Beschlussauszug

Top 11 Bundesförderung für corona-gerechte stationäre raumluftechnische Anlagen
hier: Information über Folgekosten

Anfragen von Ausschussmitgliedern | TOP 11 - Raumlufotechnische Anlagen

**Ertüchtigung Raumlufthausanlage
Fritz-Reuter-Schule
25436 Tornesch**

**Grundriss Erdgeschoss
Raumlufthausanlagen**

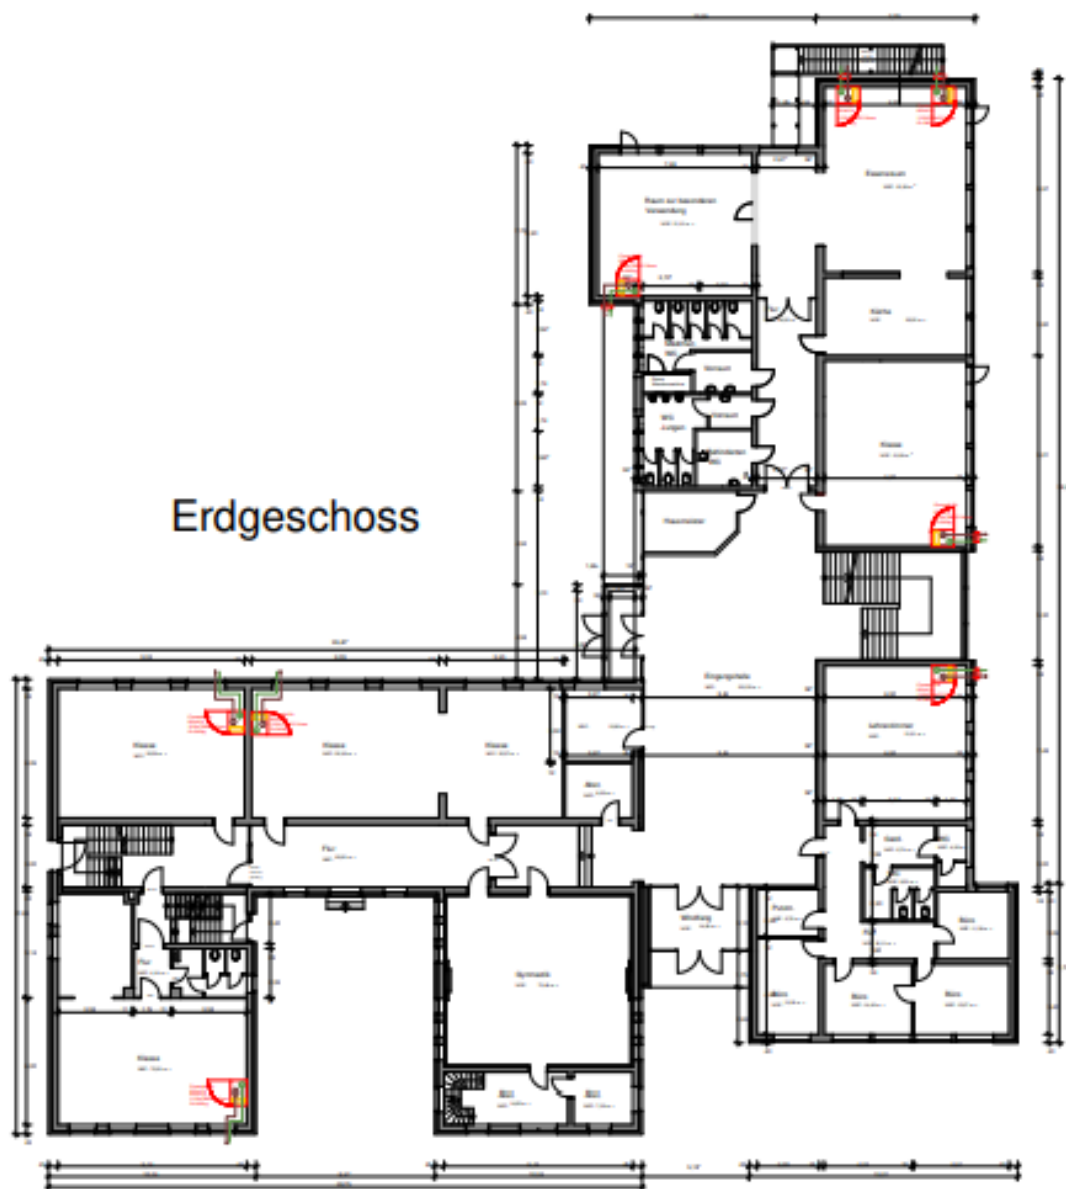
17. Für die FRS sind nach der Vorlage 36 Geräte geplant. In welchen Räumen ist ein solches Gerät jeweils vorgesehen?

Emutec GmbH: Siehe beigefügte Planung, Aus Kostengründen wurden die Geräteanzahl auf 29 reduziert
